UMWELTVERTRÄGLICHKEITSPRÜFUNG IM VEREINFACHTEN VERFAHREN

**ImWind Zistersdorf GmbH und
Ventureal Zistersdorf Mitte GmbH,
Windpark Rustenfeld;**

TEILGUTACHTEN SCHATTENWURF UND EISABFALL

**Verfasser:
Dipl.-Ing. Thomas Klopff**

Abbildung 1: Eisabfallbereiche

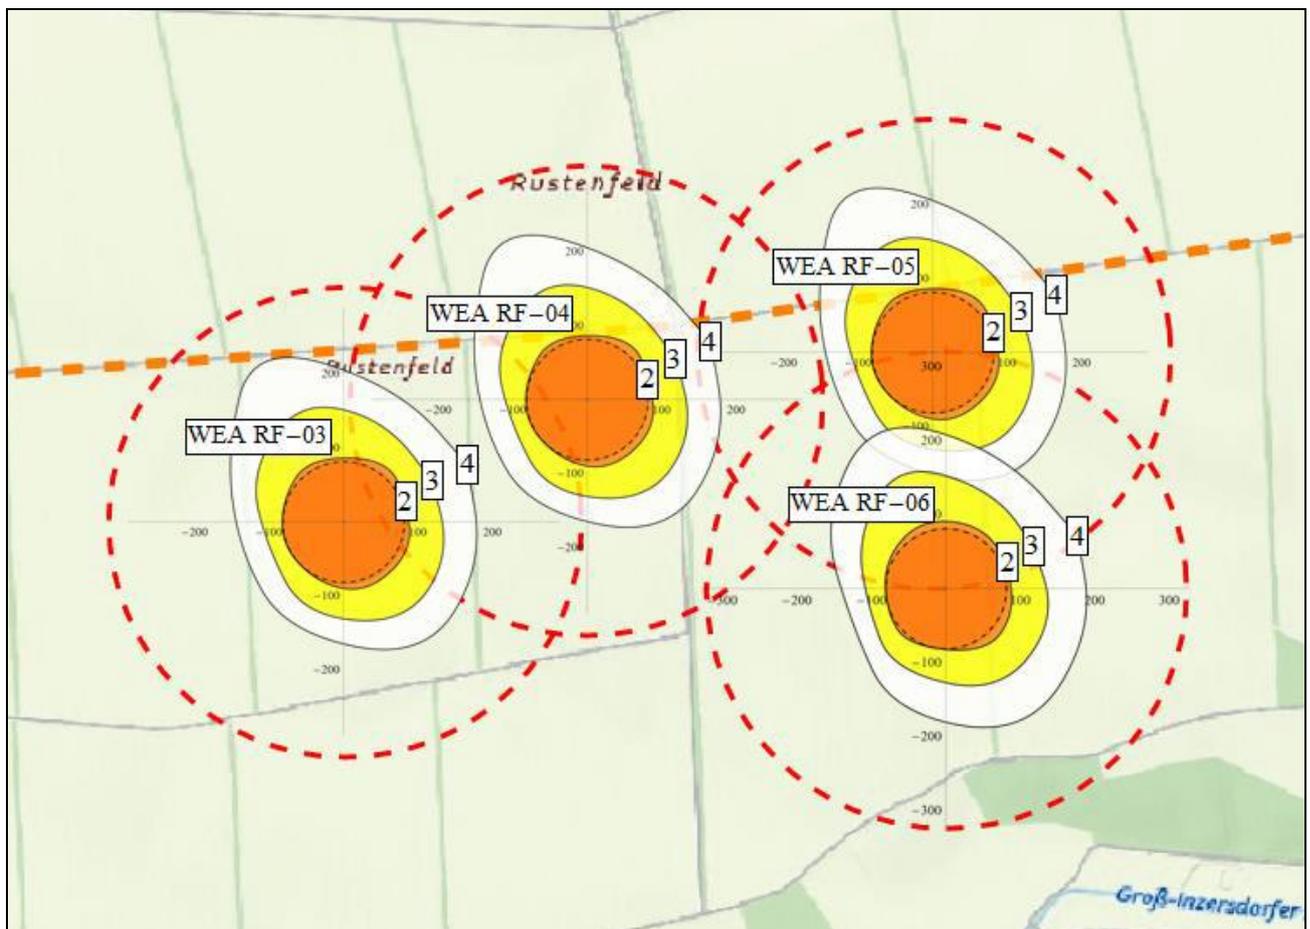
Es ist zu erkennen, dass Abschnitte diverser Güterwege in unmittelbarer Nähe zu den Windkraftanlagen von Eisabfall betroffen sein können.

Für den in Abbildung 1 orange markierten Weg wurde eine individuelle Risikobetrachtung für einen Passanten durchgeführt, der diesen Weg 1x pro Tag benutzt (Fußgänger, 5 km/h). Das berechnete Risiko beträgt $2,4 \cdot 10^{-6}$. Unter Berücksichtigung der Warnleuchten und Warntafeln wird eine Reduktion um den Faktor 10-100 angenommen. Das Restrisiko für die exponierteste Person beträgt demnach ca. $2,4 \cdot 10^{-7}$ bis $2,4 \cdot 10^{-8}$.

Es erfolgten keine Berechnungen hinsichtlich des kollektiven Risikos.

Da an den Zufahrten zum Windpark Hinweisschilder und Signalleuchten angebracht werden, welche vor einer akuten Gefährdung durch Eisabfall warnen und dadurch bei einer Freizeitnutzung von einer Vermeidungsmöglichkeit im Falle eines Eisansatzes ausgegangen werden kann, ist eine unzulässige Gefährdung durch Eisabfall für die Freizeitnutzung der umliegenden Wirtschaftswege nicht zu unterstellen.

Eine Betrachtung des kollektiven Risikos kann entfallen, da nicht mit einer regelmäßigen Frequentierung durch eine größere Anzahl von Personen (> 100) zu rechnen ist. Die ermittelten Werte für das individuelle Risiko liegen unter dem gesellschaftlich akzeptierten Risiko von 10^{-6} .

Unter Berücksichtigung der angeführten Maßnahmen und der vorgeschlagenen Auflagen kann das Risiko der Gefährdung von Passanten im Umkreis der geplanten Windkraftanlagen durch Eisabfall als akzeptabel betrachtet werden.

1. Die Warntafeln und Warnleuchten sind in regelmäßigen Abständen (zumindest einmal jährlich vor Beginn der Wintersaison) sowie nach entsprechenden Hinweisen zu kontrollieren. Die Funktionsweise ist sicherzustellen. Darüber sind Aufzeichnungen zu führen und zur Einsichtnahme durch die Behörde bereitzustellen.
2. Nachweise zur Installation und Konfiguration des Eiserkennungssystems müssen dokumentiert und der Behörde übermittelt werden.
